**RAPPORT D'ENQUÊTE ET D'AUDIENCE PUBLIQUE**

**REMBLAI DANS UNE BAIE DE LA RIVIÈRE DU LIÈVRE,  
RÉAMÉNAGEMENT DE LA ROUTE 311**

**BUREAU D'AUDIENCES PUBLIQUES SUR L'ENVIRONNEMENT**

Carte 2  
 Croquis du tracé proposé (dans la baie)  
 Source : MTQ

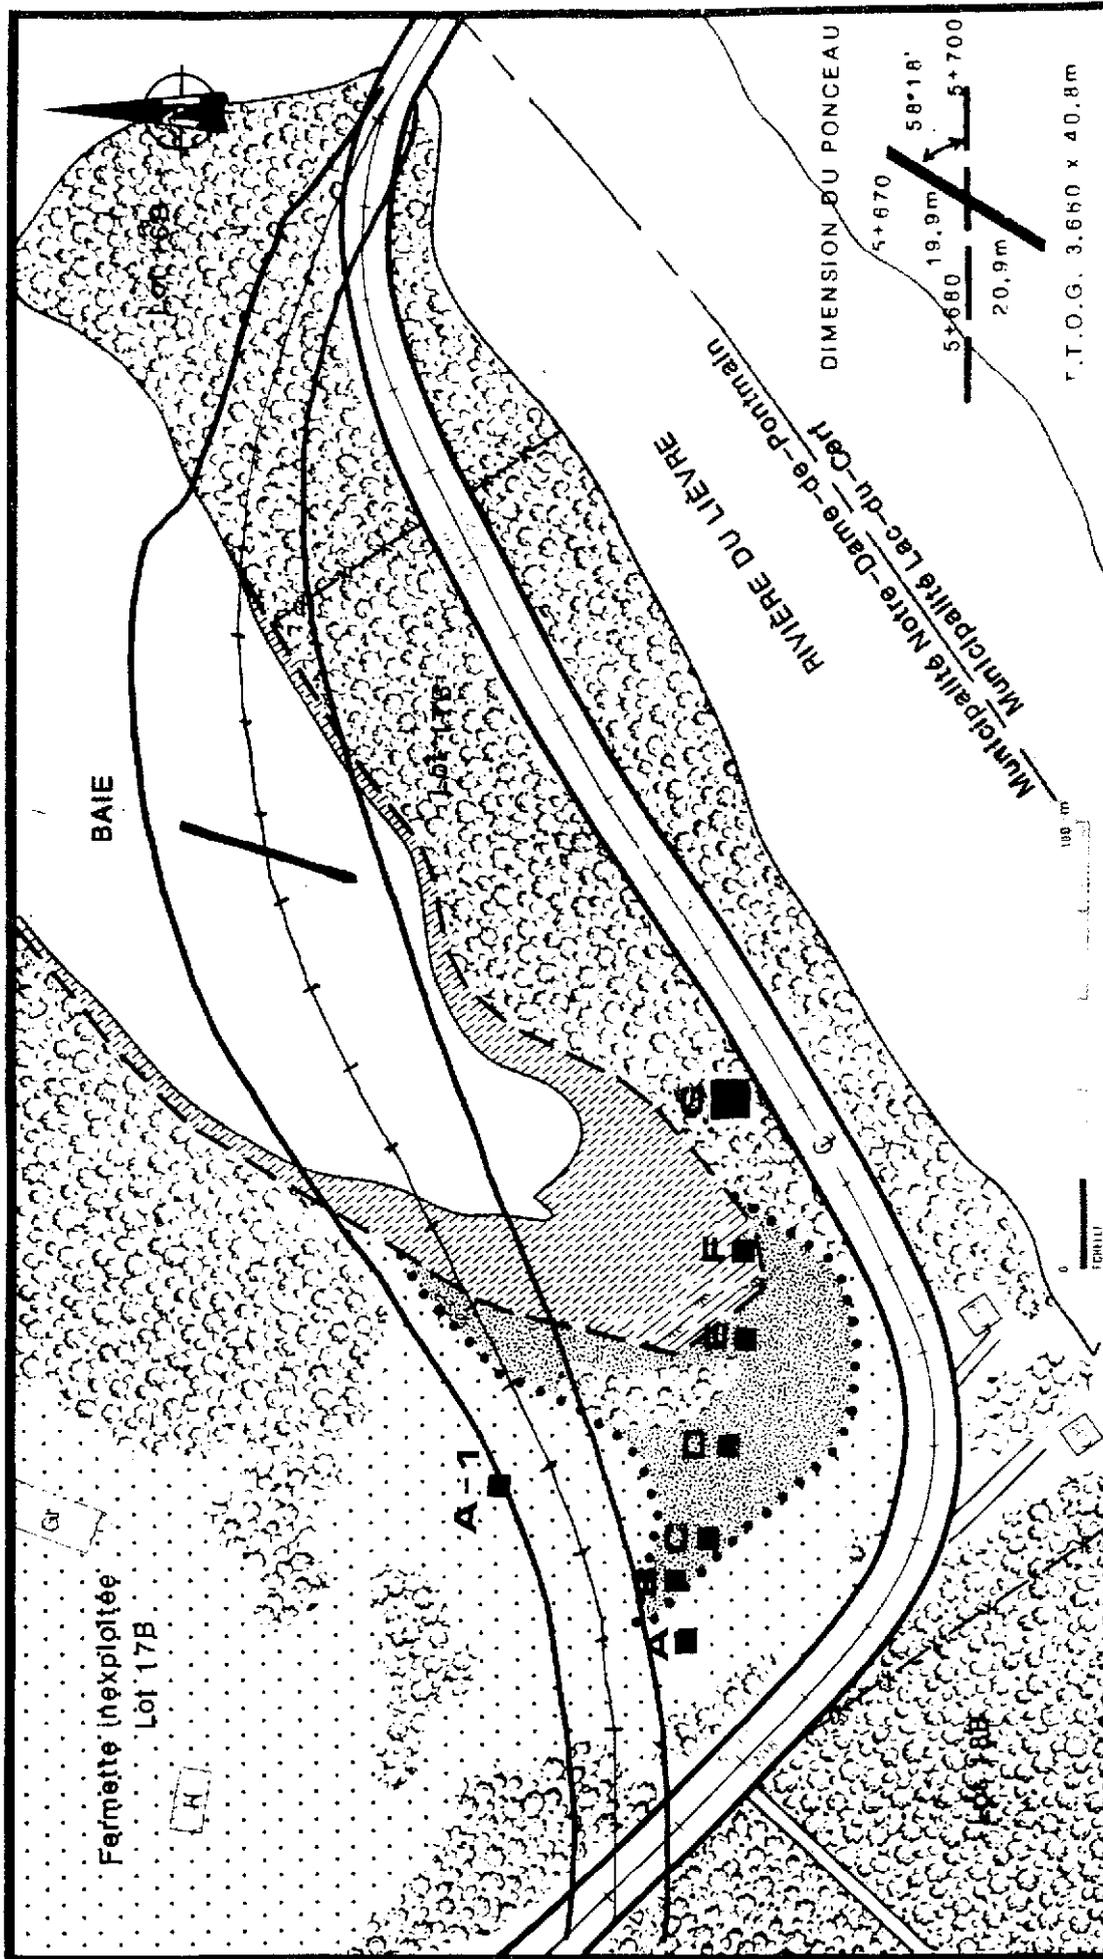
Le remblai requis pour le passage de la route aurait une longueur de 200 m. Ses talus auraient une pente de 50 % et la superficie totale occupée dans la baie, incluant le marais et la prairie riveraine, serait approximativement de 7,600 m<sup>2</sup>. Dans la section la plus profonde de la baie, il atteindrait une largeur maximale de 44 m et une hauteur de 8,6 m. À cet endroit serait installé un ponceau de tôle ondulée d'un diamètre de 3,66 m et d'une longueur de 40,8 m qui assurerait la circulation de l'eau entre les deux plans d'eau. Le roc nécessaire au remblayage proviendrait de travaux d'excavation nécessités par la réfection d'un autre tronçon de la route 311.

Au cours de l'audience, le représentant du MTQ a fait une proposition concernant la hauteur du remblai dans la baie. Le projet dans la baie, tel que décrit dans l'étude d'impact, comportait la construction d'un remblai dont l'élévation correspondait à celle du pont actuel, soit 205 m. Une partie du remblai émergerait d'environ 3 m en période des hautes eaux car selon l'annexe 7 de l'étude d'impact, ces dernières se situent autour de l'élévation 202 m.

*On pourrait rebaisser le profil vis-a-vis de la baie [...] pour l'amener à seulement un (1) mètre au-dessus des hautes eaux, c'est-à-dire une élévation deux cent trois (203).*

La commission est d'avis que l'option dans la baie, améliorée par une diminution de la hauteur du remblai et par la végétalisation de ses talus, est acceptable sur le plan environnemental. Elle est également l'option qui satisfait le plus les objectifs fixés et elle est la moins coûteuse.

**Carte 3**  
**Croquis du tracé de contournement de la baie**  
 Source : MTQ

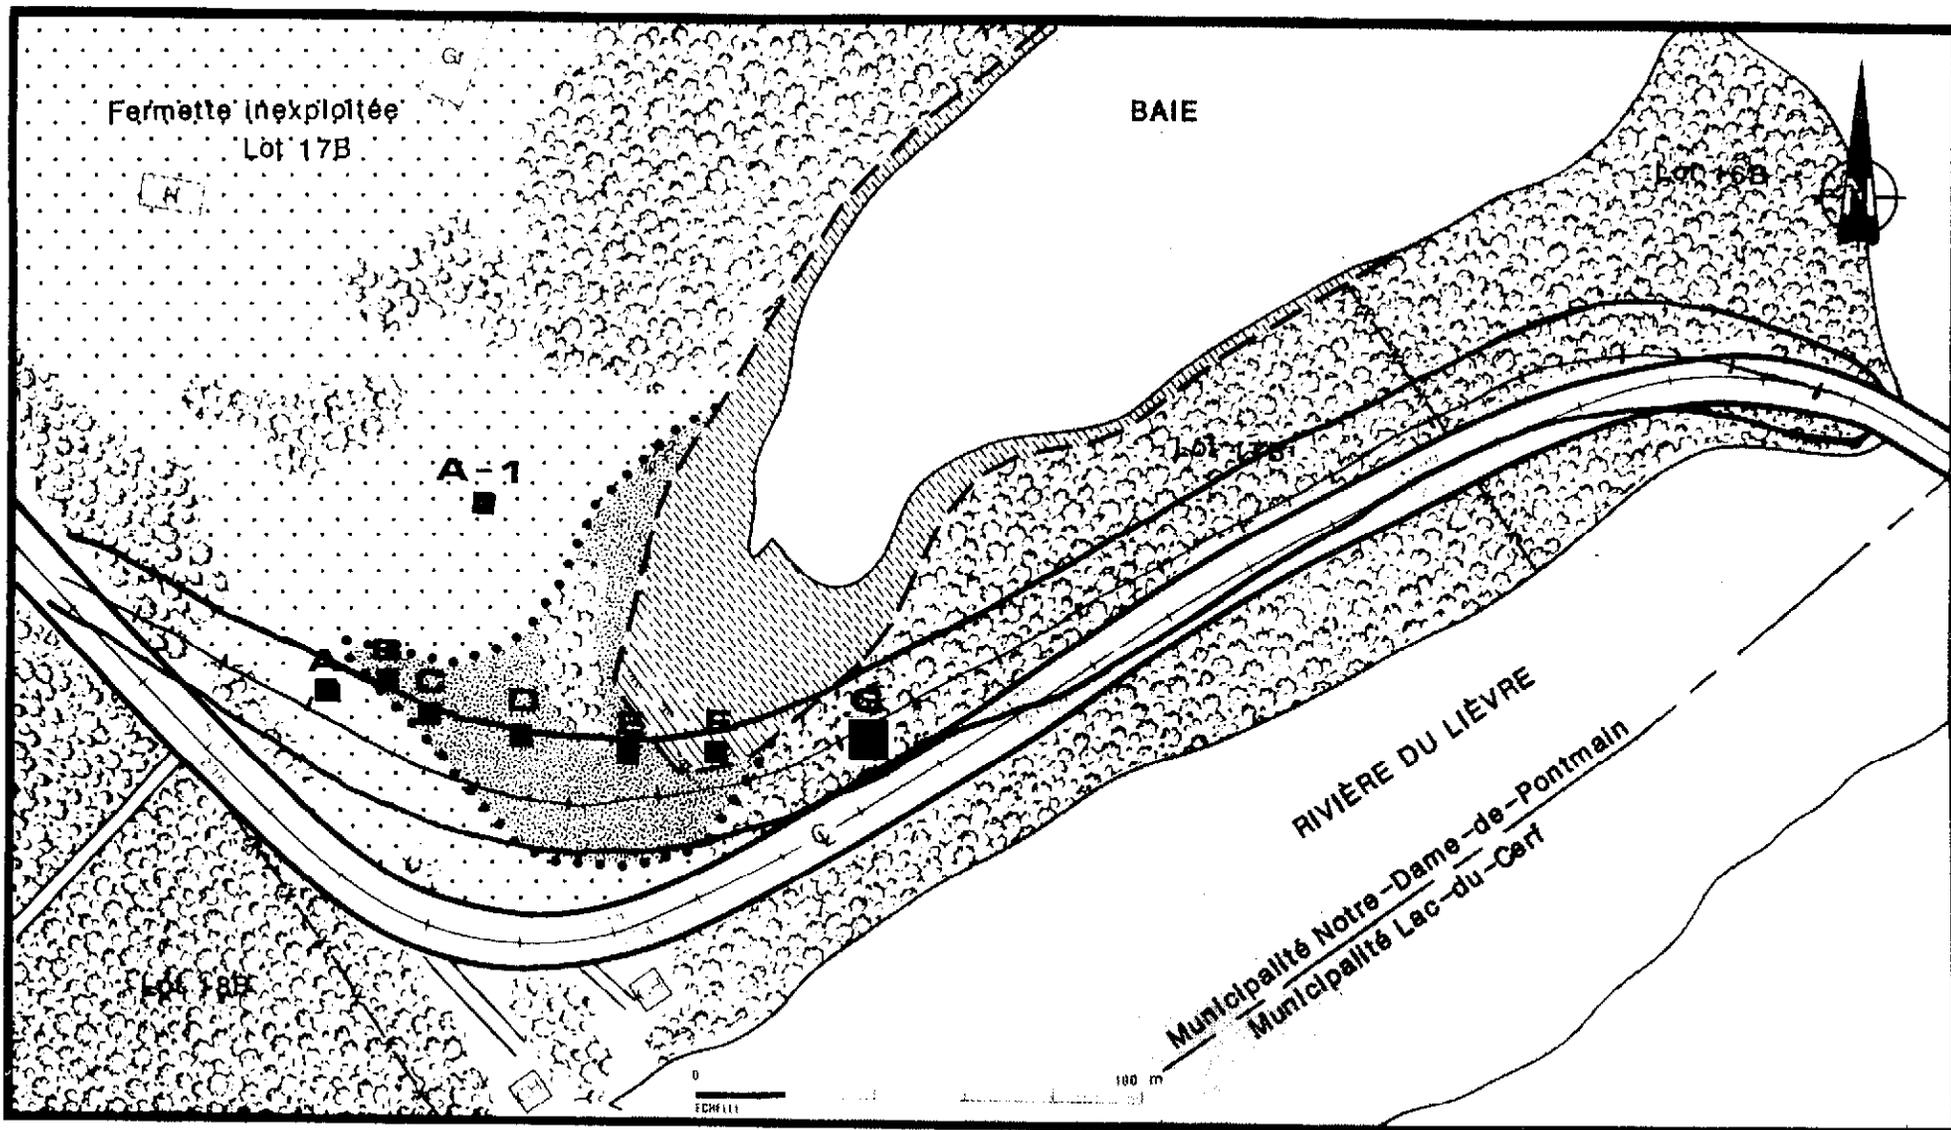
Par rapport à la route existante, le tracé à la sortie du pont « *sort légèrement à l'extérieur du chemin actuel* » (M. Pierr Thibault, transcription de la séance du 1<sup>er</sup> octobre, p. 119). La deuxième courbe passerait plus près de la baie en s'éloignant des deux chalets qui se trouvent près de la route actuelle.

La réalisation de ce tracé nécessiterait l'abaissement du sommet de la butte de quelque 4 m afin de réduire la pente de 14 % à 10 %. Selon les estimations faites par le promoteur et en tenant compte des besoins pour la fondation, il faudrait enlever environ 8 000 m<sup>3</sup> de roc.

Quoique meilleur sur les plans biophysique et visuel, le tracé de contournement de la baie est nettement déficient sur le plan de la sécurité compte tenu d'une courbe accentuée à la sortie du pont et de pentes importantes. De plus, le déboisement qui serait nécessité pour l'établissement de ce tracé risquerait d'affecter grandement le paysage par le phénomène de chablis prévisible dans une telle situation.
